**Avis de la Mission Régionale d'Autorité environnementale  
Nouvelle-Aquitaine relatif au  
projet de création d'un parc d'émotions et de vibrations musicales  
« MELOFOLIA »  
dans la commune de Coussac-Bonneval (87)**

n°MRAe 2024APNA10

dossier P-2023-13593

# Note de réponse à l'avis de l'autorité environnementale

Cartographie des continuités écologiques – page 96 de l'étude d'impact

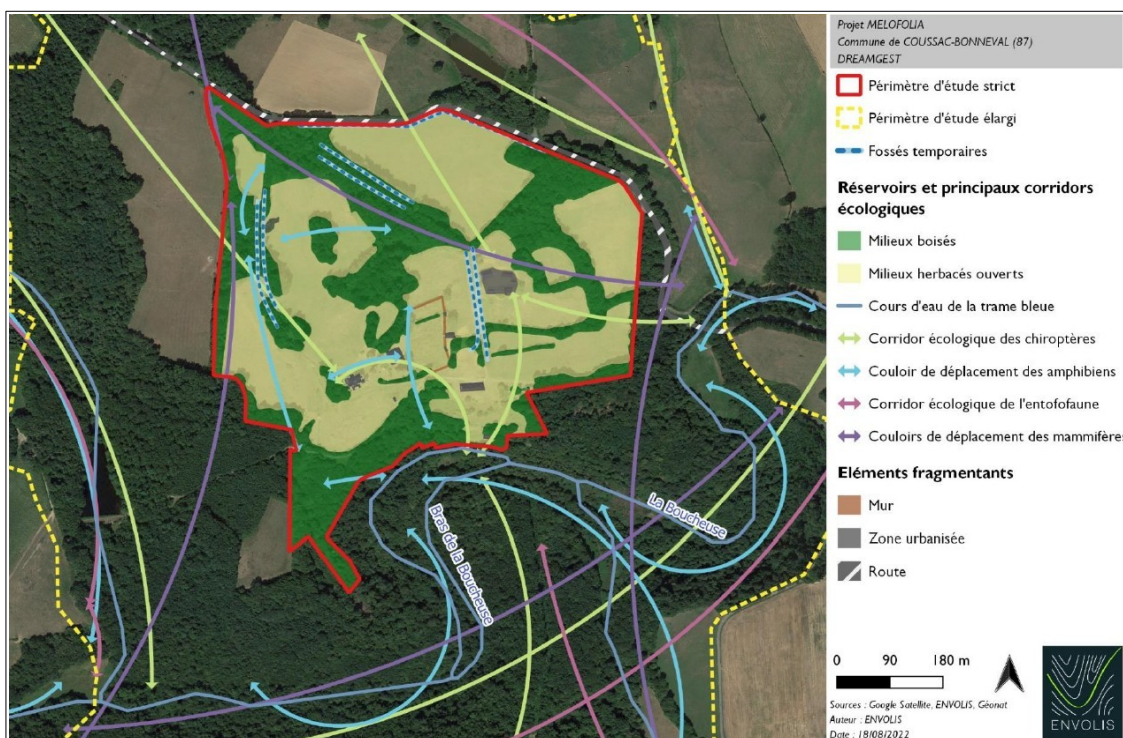
Il n'est pas indiqué dans le dossier si le site du projet comporte des terres agricoles. **La MRAe recommande de préciser si des terres agricoles sont impactées par le projet, et si oui la surface concernée.**

Contexte hydrographique – page 73 de l'étude d'impact

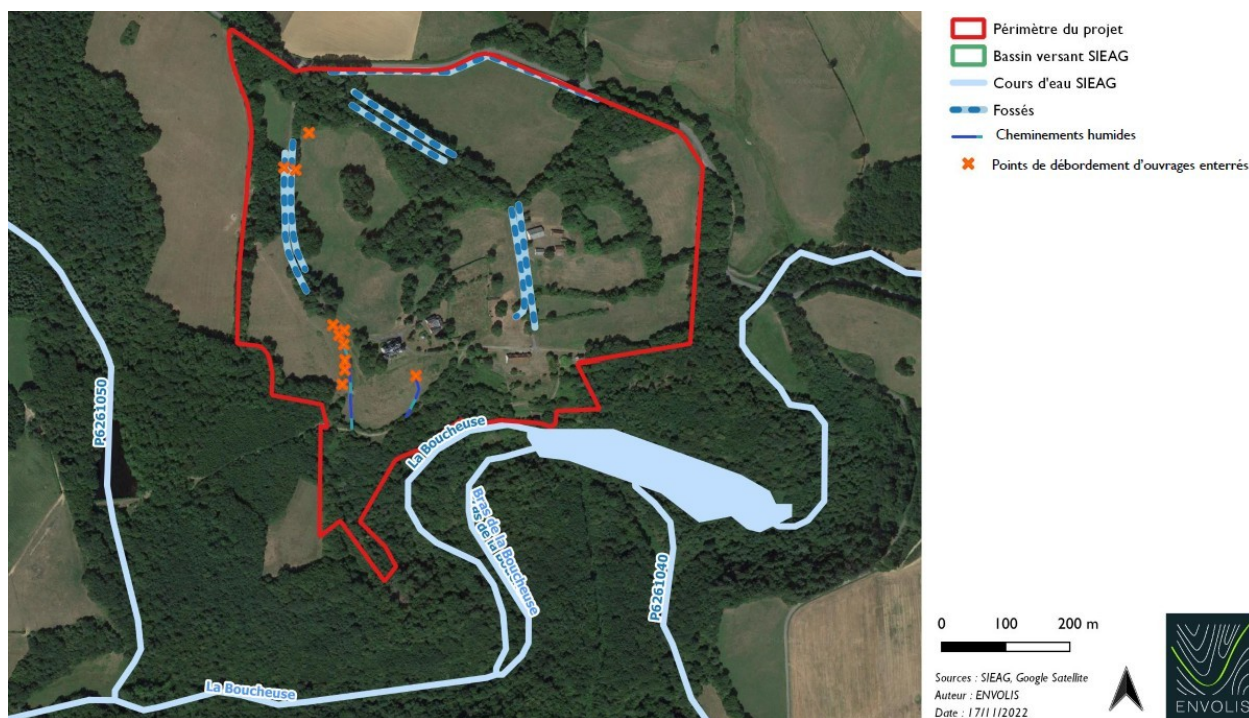
**La MRAe recommande de préciser si ces ouvrages sont toujours fonctionnels. Les informations fournies dans les différentes parties du dossier mériteraient d'être complétées, notamment sur leur potentiel de remise en état et le cas échéant les impacts du projet sur ce potentiel.**

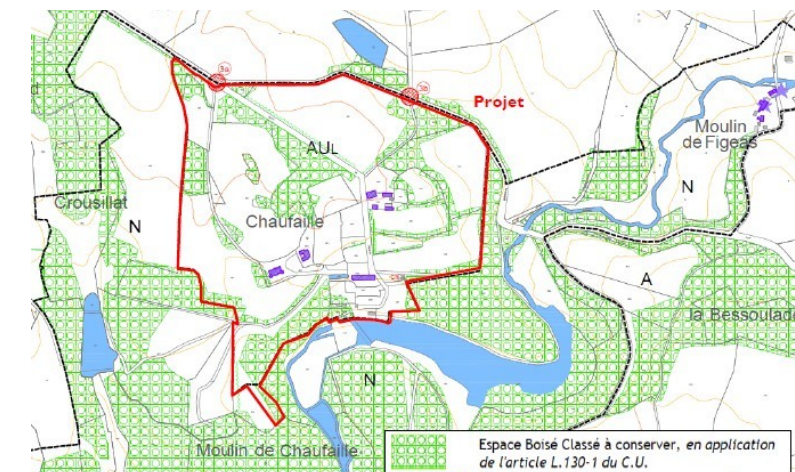
Selon le dossier, les trafics induits sont de l'ordre de 1 000 visiteurs par jour en moyenne, soit environ 180 véhicules (voitures et cars). Cette estimation apparaît sous-estimée au regard du dimensionnement du parc permettant l'accueil de 3 500 personnes (page 56 de l'étude d'impact). Par ailleurs, la voiture constitue la principale solution pour accéder au site, conduisant notamment à alourdir le bilan des émissions de gaz à effet de serre du projet.

**La MRAe recommande d'approfondir les réflexions sur les alternatives d'accès au parc, en détaillant les mesures d'optimisation de desserte du site en transports en commun, qui pourraient utilement être renforcées.**

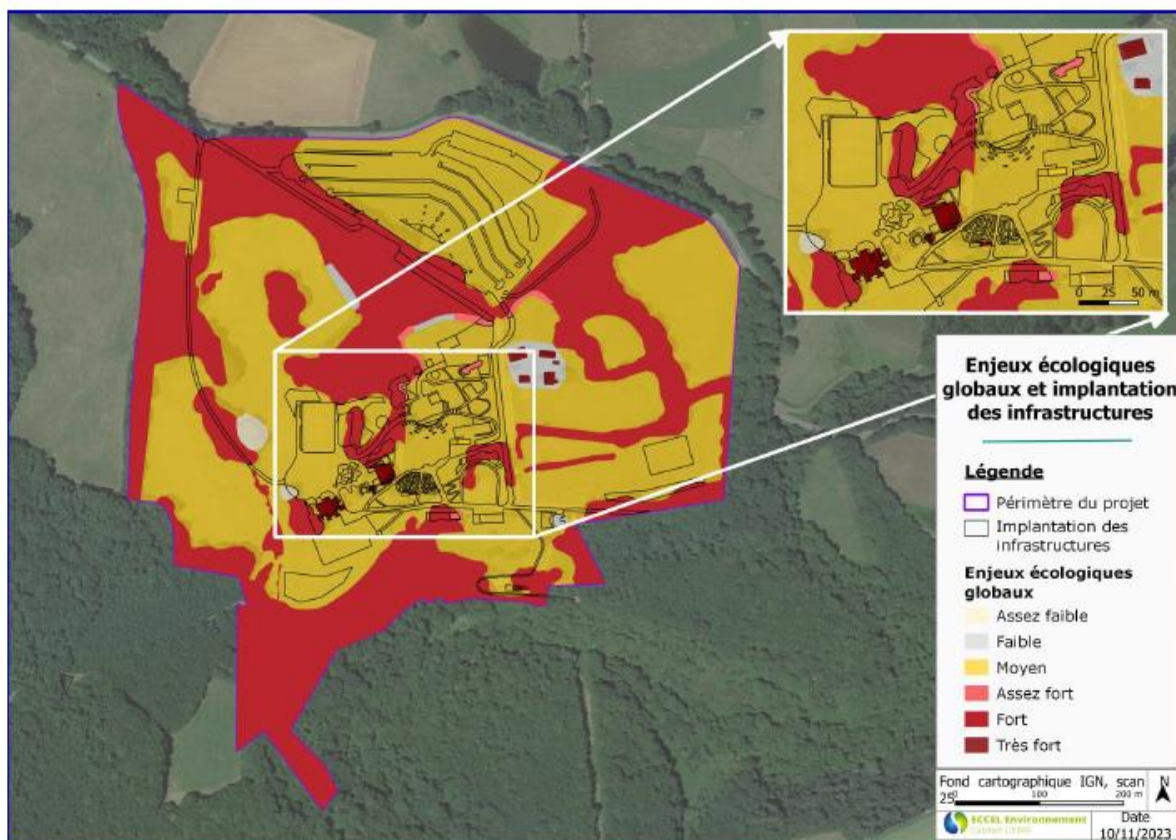
**La MRAe recommande que les dispositions prévues pour garantir le dimensionnement des ouvrages de gestion des eaux pluviales selon une pluie d'importance susceptible d'advenir tous les 20 ans, telles qu'annoncées dans le dossier, soient clairement précisées dans les différentes parties du dossier. Ce dimensionnement doit prendre en compte l'intégralité des surfaces artificialisées, anciennes et nouvelles.**

Les dimensionnements des ouvrages de stockage des EP sont effectivement réalisés grâce à une pluie d'occurrence 20 ans, ces éléments sont visibles dans les notes de calculs qu'il est possible de lire dans le document suivant : MELOFOLIA - PA4G - NOTES DE CALCUL BASSINS VERSANTS – indB, et sont également intégrés dans le volet 5.2.2.1 de l'étude d'impact.
